INPLANTINGSPLAN
nieuwe toestand
1/200

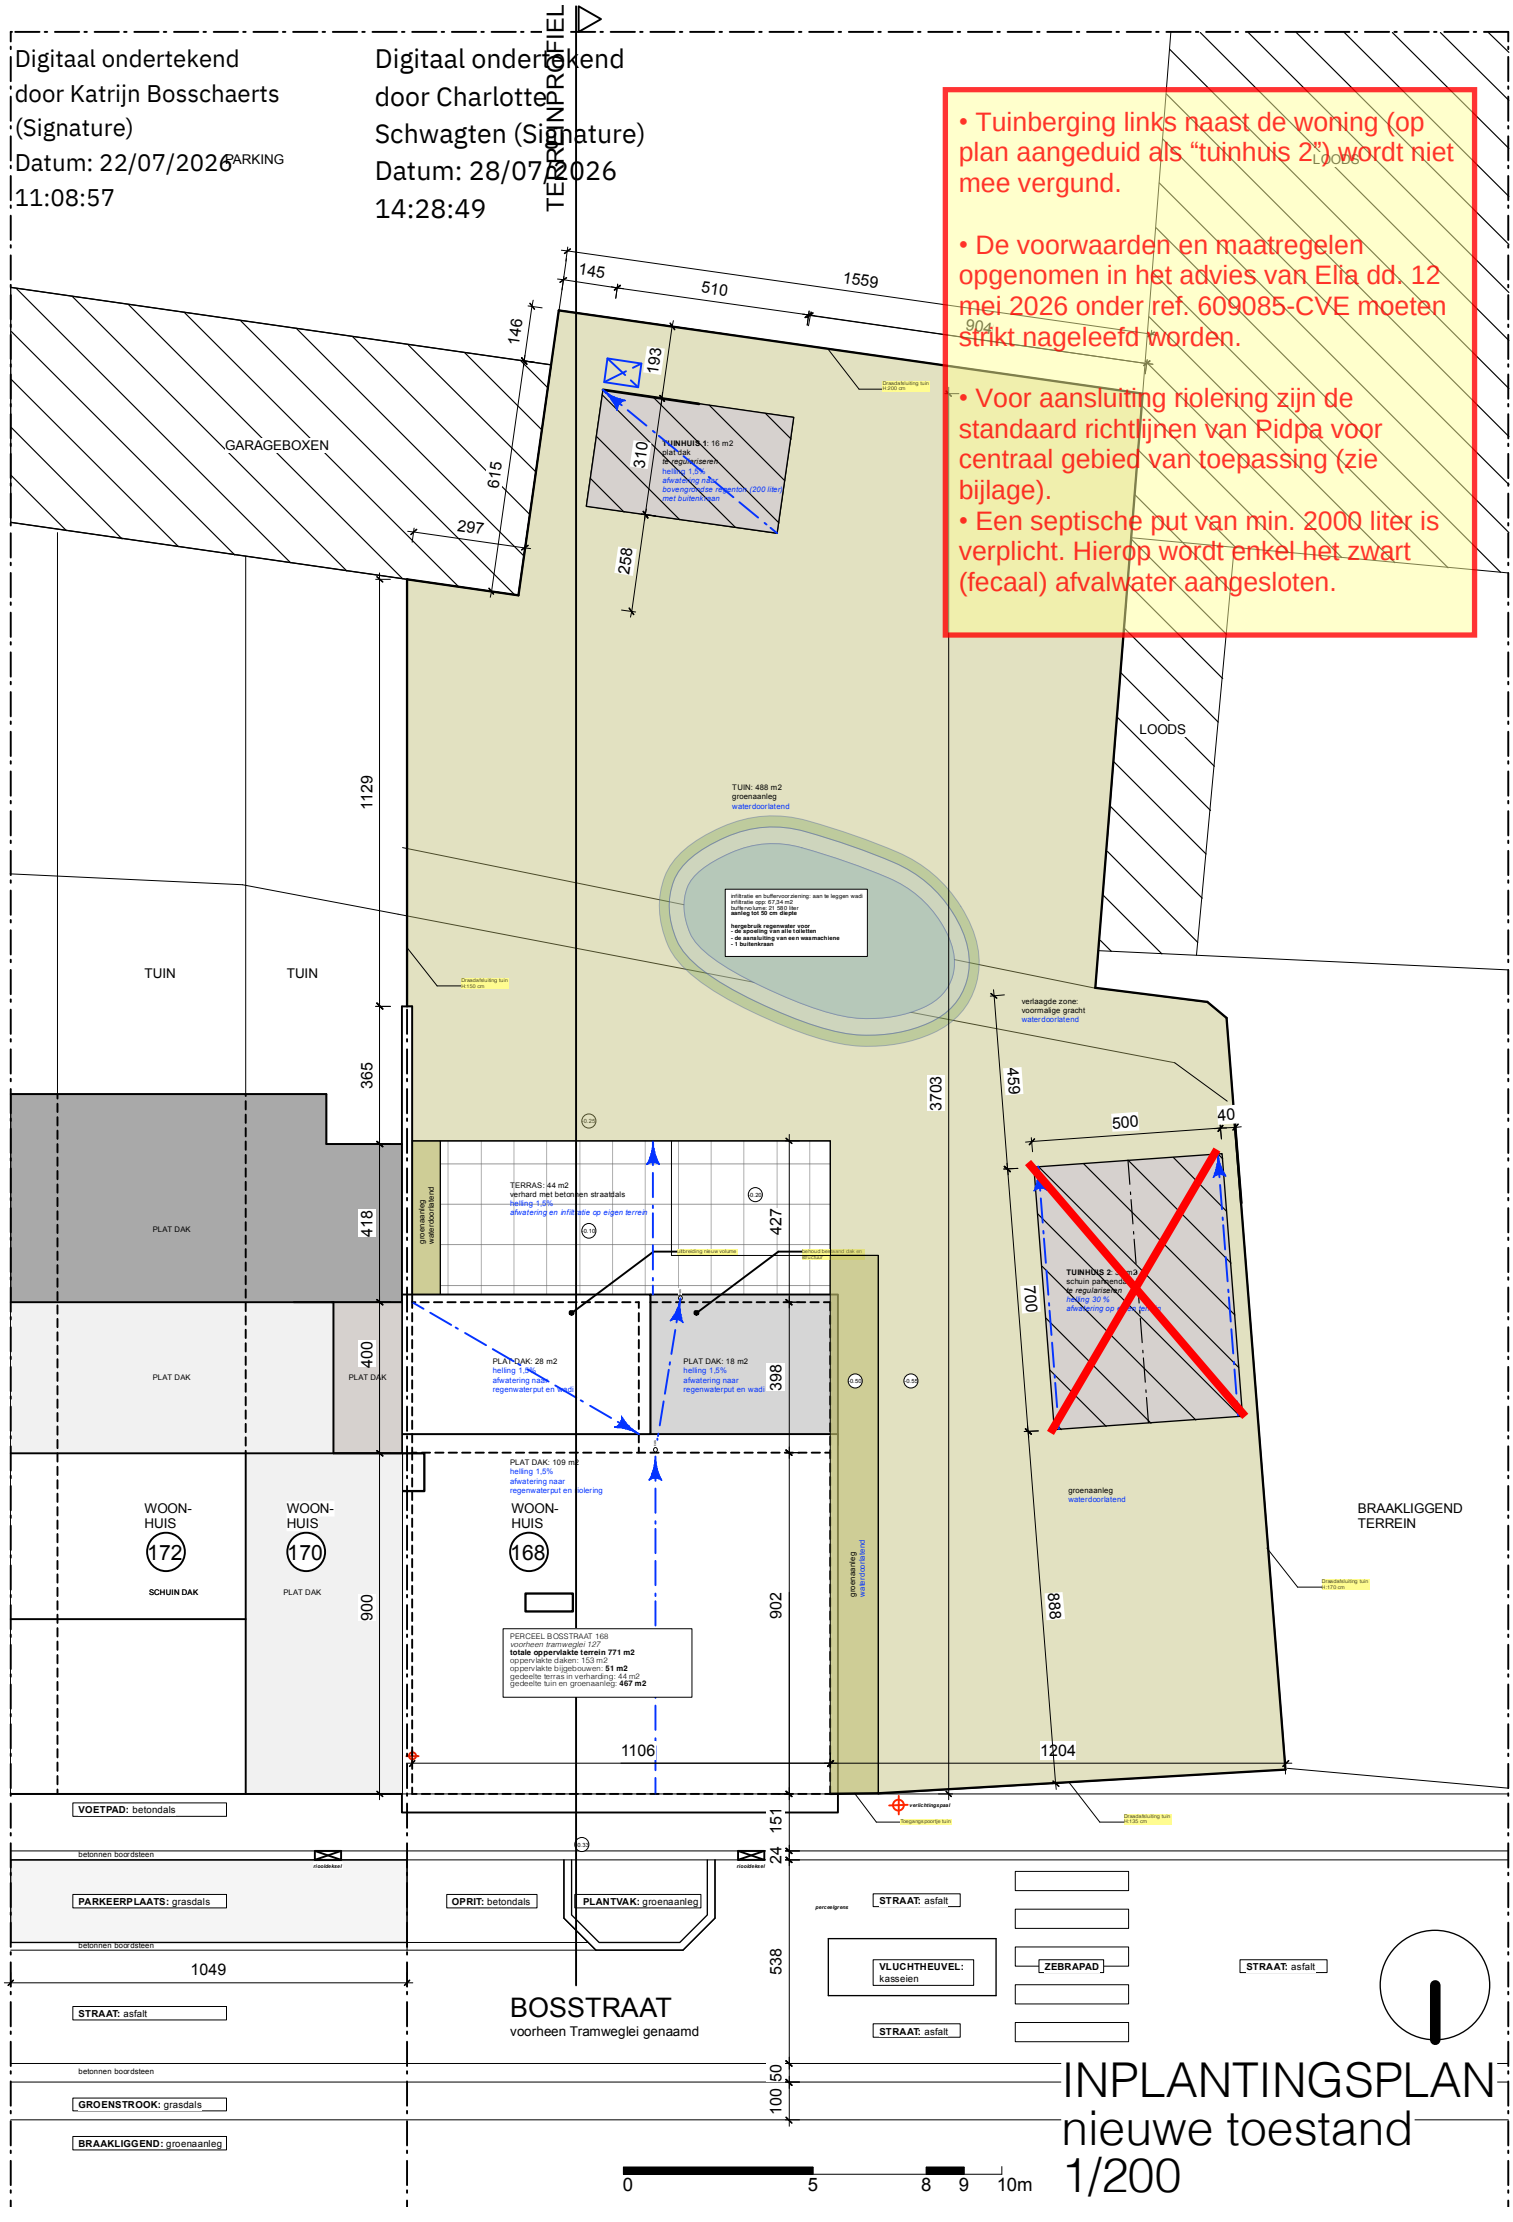
- Tuinberging links naast de woning (op plan aangeduid als "tuinhuis 2") wordt niet mee vergund.

- De voorwaarden en maatregelen opgenomen in het advies van Elia dd. 12 mei 2026 onder ref. 609085-CVE moeten strikt nageleefd worden.

- Voor aansluiting riolering zijn de standaard richtlijnen van Pidpa voor centraal gebied van toepassing (zie bijlage).
- Een septische put van min. 2000 liter is verplicht. Hierop wordt enkel het zwart (fecaal) afvalwater aangesloten.
